福島第一原子力発電所
特定原子力施設への指定に際し
東京電力株式会社福島第一原子力発電所に
対して求める措置を講ずべき事項について
等への適合性について

(2号機燃料取り出し用構台設置に伴う
ランウェイガード挿入箇所の施工について)

2023年10月

東京電力ホールディングス株式会社

図1 仮囲い設置位置図[単位: mm]

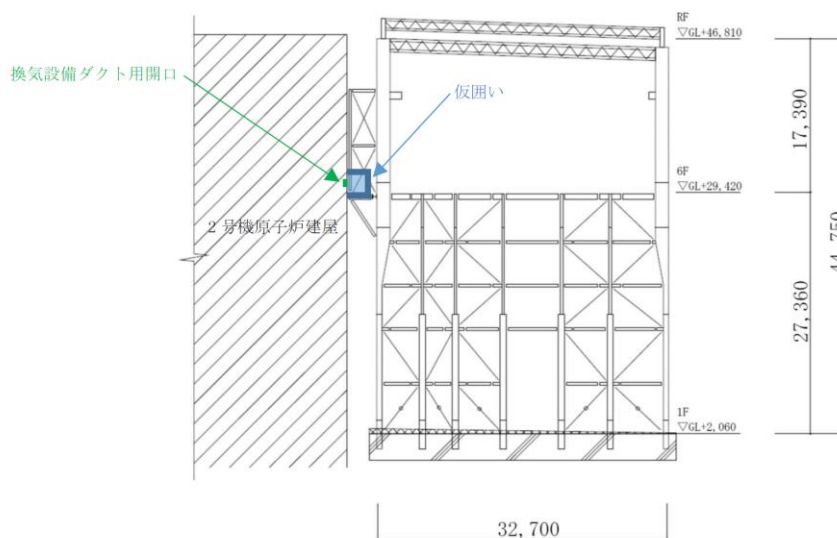
No.	実施回	指摘事項	回答	反映箇所	ページ番号	回答時期
1	第01回	原子炉建屋南側外壁の開口作業全体に係るフローを示すこと。	各開口作業におけるフロー（作業予定時期、前室又は仮囲いの設置位置）は以下の通り。 ○換気設備ダクト用開口 ・作業予定時期：2024年1～2月 ・設置位置：まとめ資料参照 ○ランウェイガーダ用開口、人員用開口、その他設備用開口 ・作業予定時期：2024年8～10月 ・設置位置：まとめ資料参照	まとめ資料	II-10-3,4 （2行目より「前室及び～」を追記）	第02回到回答
2	第01回	措置を講ずべき事項「II.10.放射性気体廃棄物の処理・管理」に関して、換気設備ダクト用開口の設置作業時は換気設備を稼働できないので、その場合における大気中への放射性物質の放出抑制対策を示すこと。	換気設備ダクト用開口設置時における放射性物質の放出抑制対策は以下の通り。 ・開口全体を覆う仮囲いの設置により、開口設置時における大気中への放射性物質の放出を抑制する（仮囲いの仕様、設置位置はまとめ資料を参照） ・開口設置作業の開始前及び終了後に、飛散防止剤を散布することにより、大気中への放射性物質の放出を抑制する	まとめ資料	II-10-3,4 （2行目より「前室及び～」を追記）	第02回到回答
3	第01回	措置を講ずべき事項「II.11.放射性物質の放出抑制による敷地周辺の放射線防護等」に関して、開口設置作業時における放射性物質の放出監視体制を示すこと。	開口設置時における監視体制（監視点、警報設置値）は以下の通り。 ○監視点：まとめ資料を参照 ○警報設置値： ・1,3号機オペレーティングフロア上のダストモニタ ・2号機西側構台前室周囲のダストモニタ ・2号機燃料取り出し用構台前室周囲のダストモニタ ⇒ $5.0 \times 10^{-3} (\text{Bq}/\text{cm}^3)$ ・構内ダストモニタで監視 ⇒ $1.0 \times 10^{-4} (\text{Bq}/\text{cm}^3)$ ・敷地境界ダストモニタで監視 ・敷地境界モニタリングポスト ⇒ $1.0 \times 10^{-5} (\text{Bq}/\text{cm}^3)$	まとめ資料	II-10-5 （4行目より「放射性物質の監視点及び～」を追記）	第02回到回答

○ 開口全体を覆う前室又は仮囲いの設置により、開口設置時における大気中への放射性物質の放出を抑制する。前室及び仮囲いの仕様、設置位置について以下に示す。(図1, 2)

- 壁材: 鋼製パネル t=1.2mm
- 屋根材: 折板屋根(H=150mm) t=1.0mm
- 仮囲い寸法: 東西方向 約4m, 南北方向 約3m, 高さ方向 約3m
- 隙間処理: 仮囲いの壁, 屋根に生じる隙間は必要に応じてシーリング材等を使用し, 極力小さくなるよう処理する。

図1 空間線量率データ (燃料取り出し用構台前室床レベル)

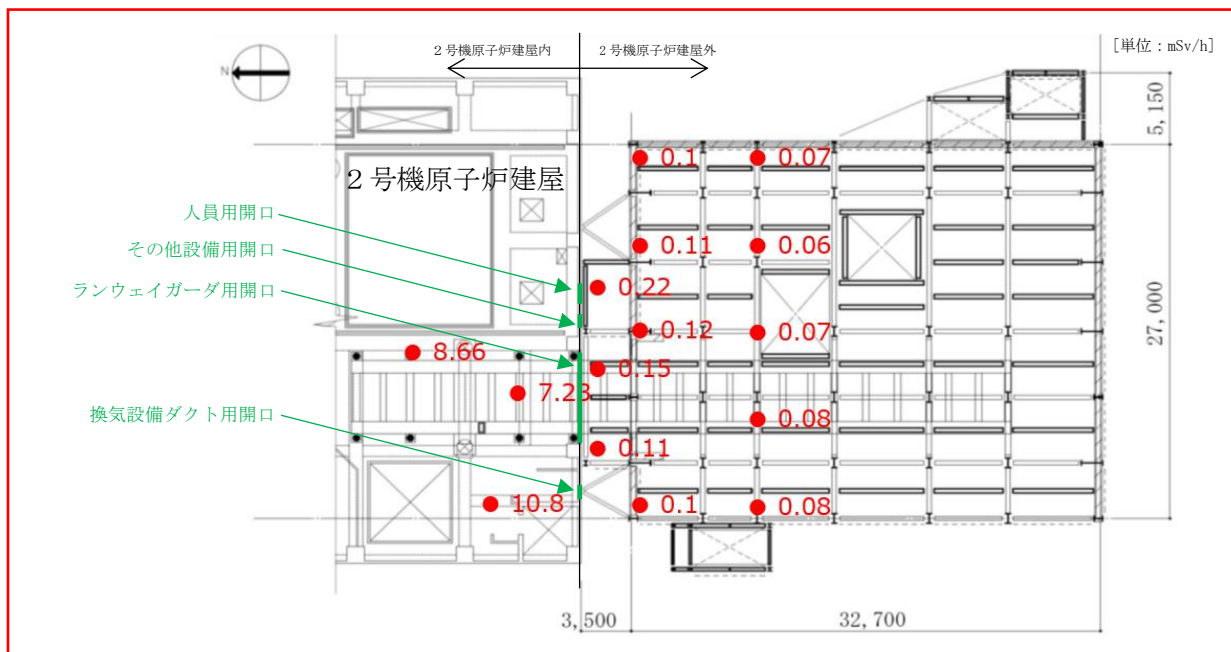
4	第01回	措置を講ずべき事項「II.12.作業者の被ばく線量の管理等」に関して、原子炉建屋西側開口設置作業の実績を踏まえた被ばく低減対策の取り組みと計画線量について示すこと。	西側開口の実績を踏まえた被ばく線量低減対策は以下の通り。 ・遠隔操作設備の設置による被ばく線量低減 ・遮蔽した退避場所の設置による被ばく線量低減 ・作業時間管理による被ばく線量低減 また、開口作業における1人あたりの日最大被ばく量は $1.2\text{mSv}/\text{日}$ と想定している。	まとめ資料	II-12-3 （最終行「なお、開口設置における～」を追記）	第02回到回答

なお、開口設置における1人あたりの日最大被ばく線量は1.2mSv/日と想定している。

図1 棟間ダンパー接続図

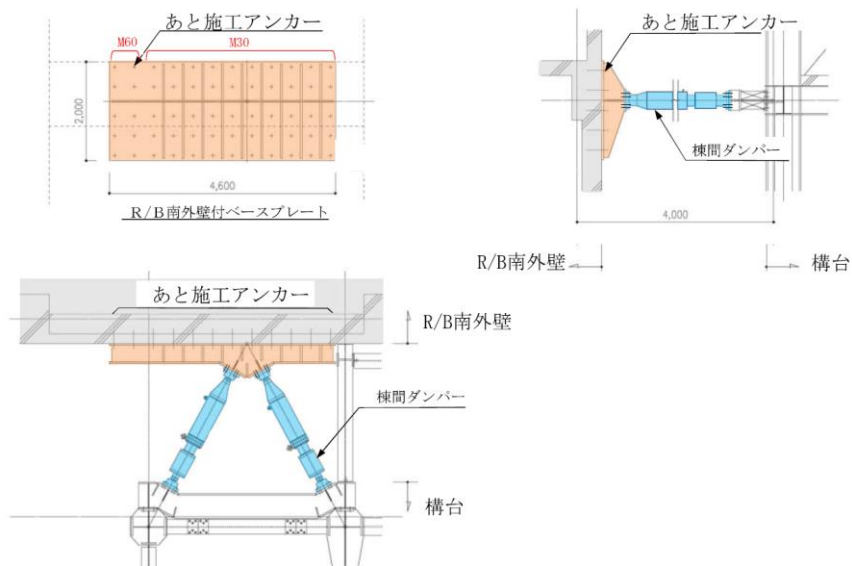
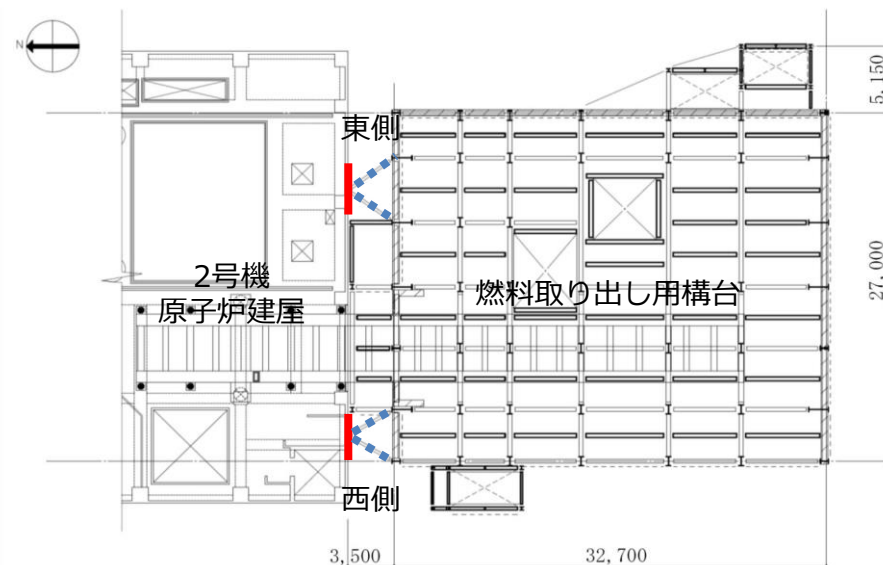
- 原子炉建屋は剛構造（短周期）であり、長周期の燃料取り出し用構台と地震時の揺れ方が異なるため、2棟の相対変位を制御するとともに、構台上部の変形を制御するために、オイルダンパー（以下、「棟間ダンパー」という）を棟間に計4台設置する計画である。
- 棟間ダンパーは、原子炉建屋南側外壁のオペフロより下がった位置で、あと施工アンカー（M30及びM60の2種類）を用いて壁面に固定されたベースプレートと接続している。
- 今回、あと施工アンカーの施工実績（本数、ピッチ変更）により、実施計画の表4.3.8-4の検討結果に見直しが生じたため、現在申請している「2号機燃料取り出し用構台設置に伴うランウェイガード挿入箇所の施工について」の中で、本件についても変更申請させて頂きたい。

- 当初、アンカーピッチ400mmにてアンカーの許容強度（引張）を設定していたが、施工箇所である原子炉建屋躯体の鉄筋と干渉することが判明したため、干渉する鉄筋を避けた箇所へアンカー位置を見直した。
- アンカー位置の見直しに伴い、アンカーピッチの変更が生じたため、各種合成構造設計指針に基づき、評価したアンカー許容強度（引張）に見直し。また、ピッチ300mm未満のアンカーは有効本数にカウントしないこととして再評価を実施した。
- 見直し後の検討結果についても、耐力比が1以下（作用応力<許容耐力）となることを確認。

- ・アンカーピッチ：400mm → 330, 370, 310mm
- ・許容強度：107kN/本 → 73kN/本
- ・有効本数：50本 → 45本
- ・許容耐力：107kN/本×50本 = 5350kN
→ 73kN/本×45本 = 3285kN
- ・耐力比：0.60 → 0.98

- ・アンカーピッチ：400mm → 360, 310, 300mm
- ・許容強度：107kN/本 → 70kN/本
- ・有効本数：50本 → 49本
- ・許容耐力：107kN/本×50本 = 5350kN
→ 70kN/本×49本 = 3430kN
- ・耐力比：0.60 → 0.94

→耐力比がより厳しくなる〈東側〉の評価結果を実施計画へ反映（変更）する
